# **ERRATUM 1**

34 woningen  
Polderhof fase 2  
Bunschoten  
(bnr. 20 t/m 34)

**1. Het wijzigen van de afvoer van het hemelwater**

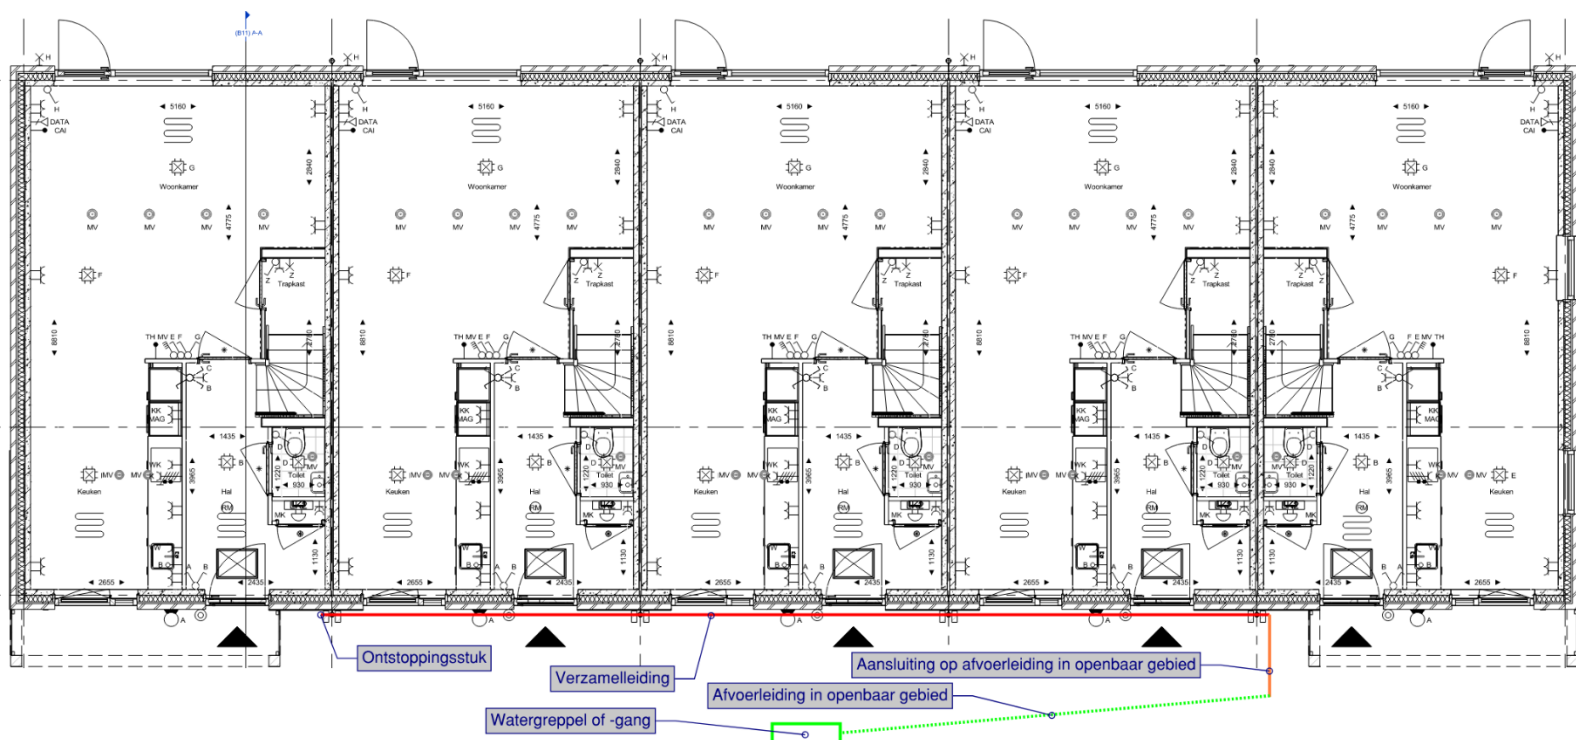
In de situatietekening is een overstroomtegels op eigen kavel opgegeven. De gemeente heeft echter aangegeven dat zij voor de rijwoningen een afvoerleiding aanleggen naar de watergreppels / watergangen in het openbare gebied, waar wij met een verzamelleiding op aan dienen te sluiten. De overstroomtegels is hiermee overbodig en komt te vervallen.

Hiervoor in de plaats koppelen wij de hemelwaterafvoeren per blok middels een verzamelleiding met ontstoppingsstuk, welke wordt aangesloten op de afvoerleiding in het openbare gebied. E.e.a. volgens onderstaande principe.
